WG: scoping 60. Änderung F-Plan SG Zeven (Landeskrankenhaus Brauel)

**Betreff:** scoping 60. Änderung F-Plan SG Zeven (Landeskrankenhaus Brauel)

Aus Sicht der **Unteren Waldbehörde** ergeht folgende Stellungnahme zur frühzeitigen Behördenbeteiligung:

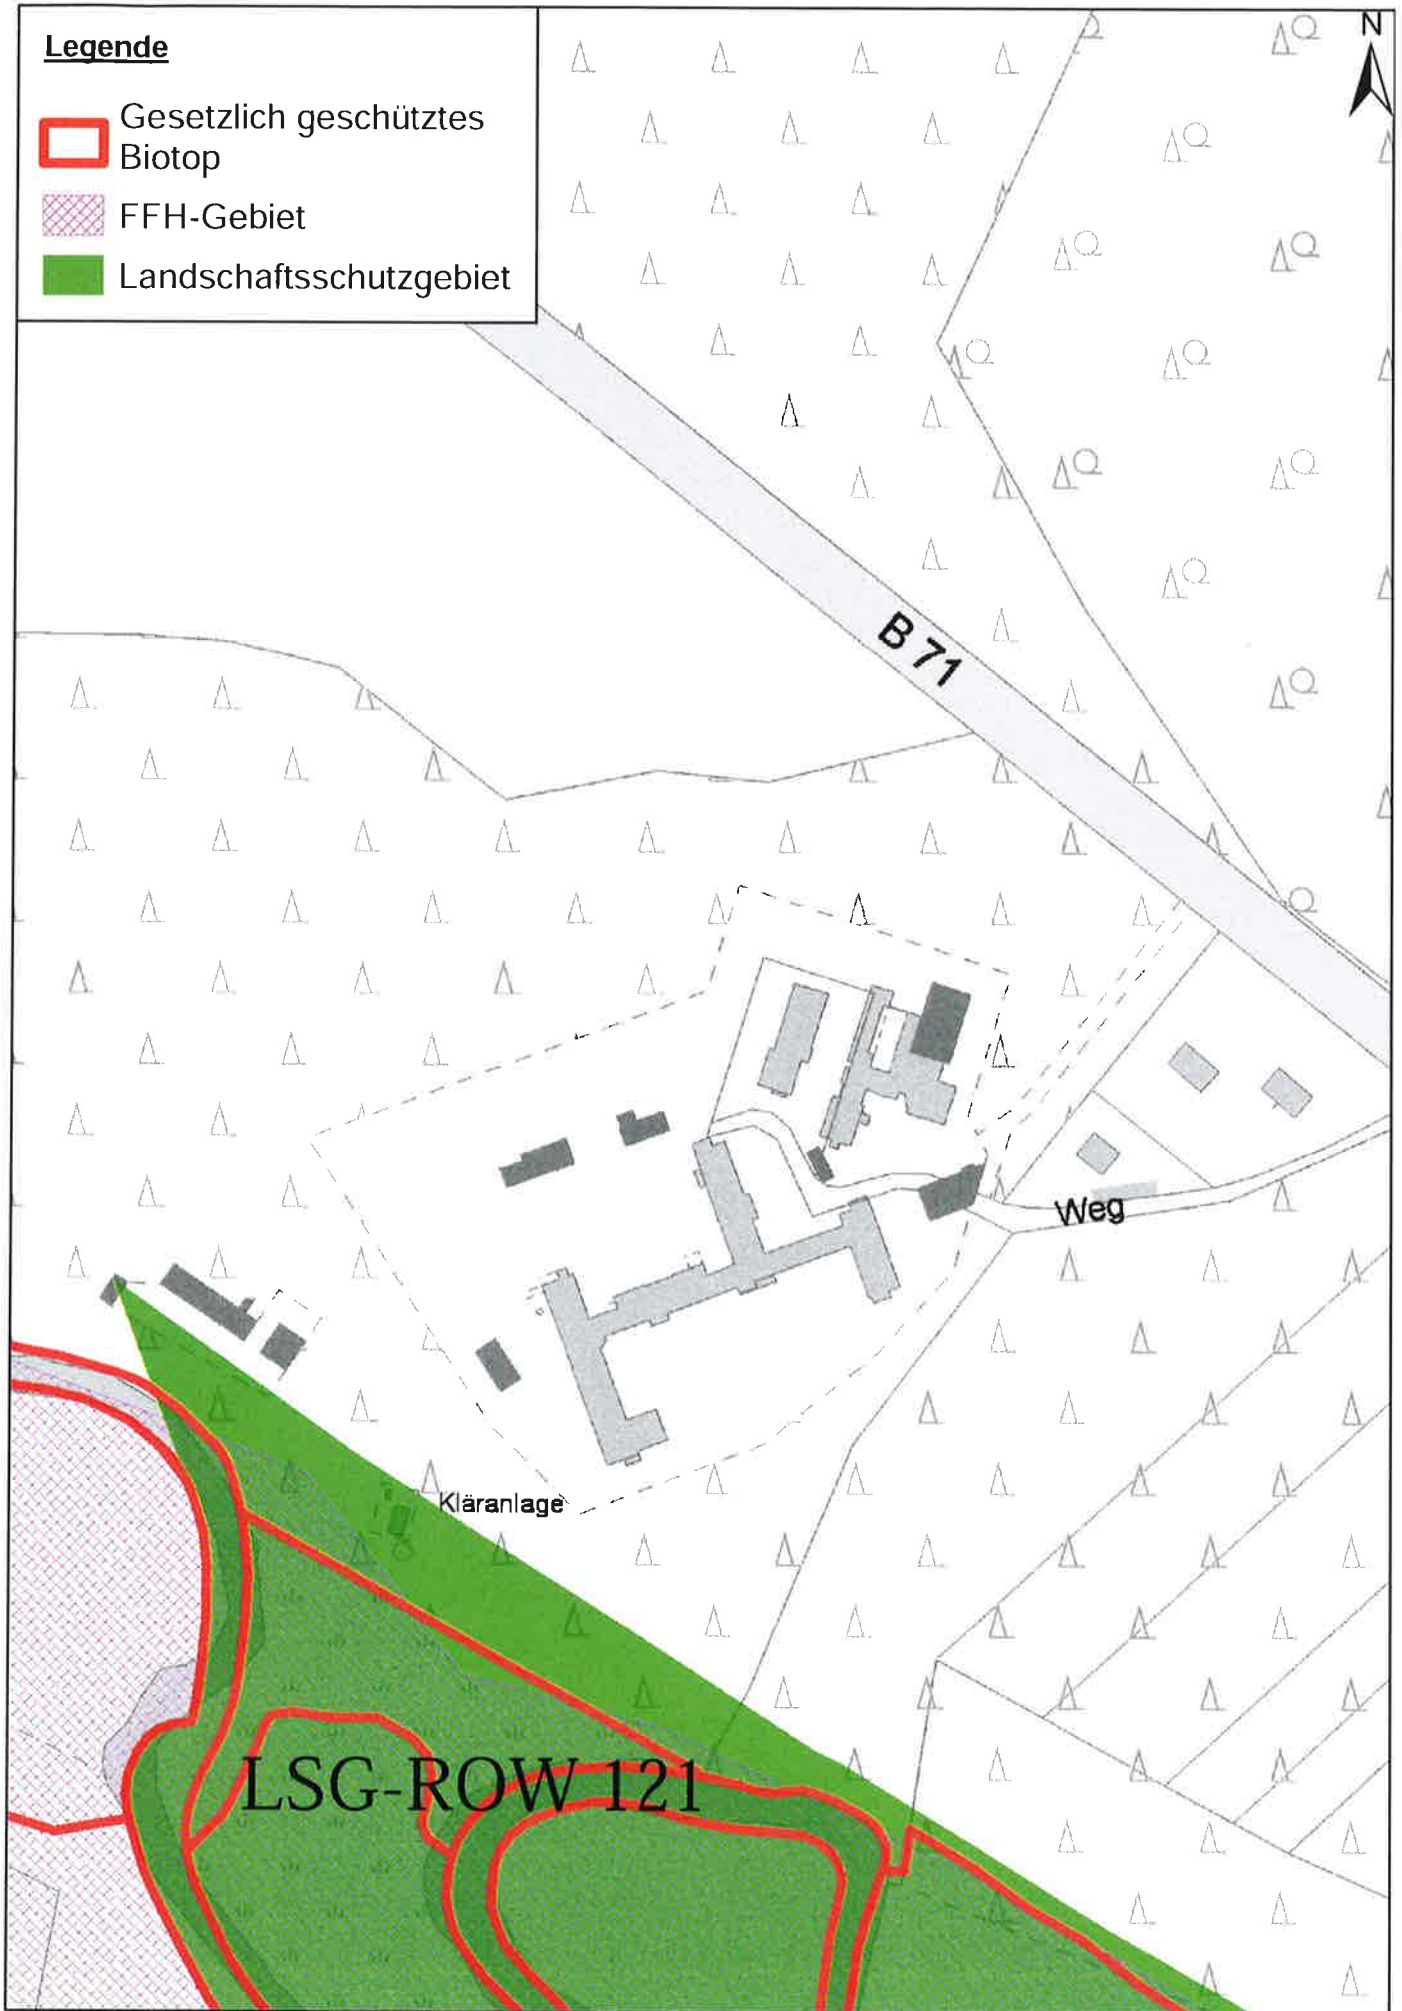
Der Änderungsbereich grenzt unmittelbar an das bisherige Landschaftsschutzgebiet „Ostetal“ an bzw. scheint es z.T. sogar mit in Anspruch zu nehmen (s. Anlage). Nur 30m südlich beginnt FFH-Gebiet „Osteniederung mit Nebenbächen“, für das gerade eine neue Naturschutzgebietsverordnung mit neuer Abgrenzung erarbeitet wird, die voraussichtlich 2019 in Kraft treten soll. Voraussichtlich wird dessen Nordgrenze mehr oder weniger mit der geplanten Südgrenze des Änderungsbereiches zusammenfallen (Abbruchkante des Talraumes). Die dortige Grenzziehung bitte ich daher mit mir abzustimmen. Eine FFH-Vorprüfung ist erforderlich, die auch betriebsbedingte Wirkungen insb. durch die geplanten Neubau- und Sanierungsmaßnahmen und die dadurch auch geänderte Nutzungsintensität mancher Bereiche einschließt. Ob in den südlichen Abschnitt an der Oste neue Gebäude kommen, war nach der nur textlichen Erläuterung nicht nachvollziehbar. Eine Karte der Neubau- und Sanierungsvorhaben bzw. der Nutzung des bisherigen Gebäudebestandes wäre sinnvoll. Es ist auch zu hinterfragen, warum weiterhin so nahe des neuen Naturschutzgebietes Gebäude bestehen bleiben bzw. neu errichtet werden müssen, wenn ohnehin das gesamte Gelände erweitert und neu gestaltet wird. Mit der Neu-Organisation besteht gerade jetzt die Chance, von der Osteniederung mehr Abstand zu gewinnen (Vermeidungs- und Verminderungsmaßnahmen, zu denen nach §15 Abs. 1 BNatSchG der Verursacher verpflichtet ist, wenn zumutbare Alternativen, den mit dem Eingriff verfolgten Zweck am gleichen Ort – hier das gesamte Gelände des Landeskrankenhauses – ohne oder mit geringeren Beeinträchtigungen von Natur und Landschaft zu erreichen, gegeben sind).
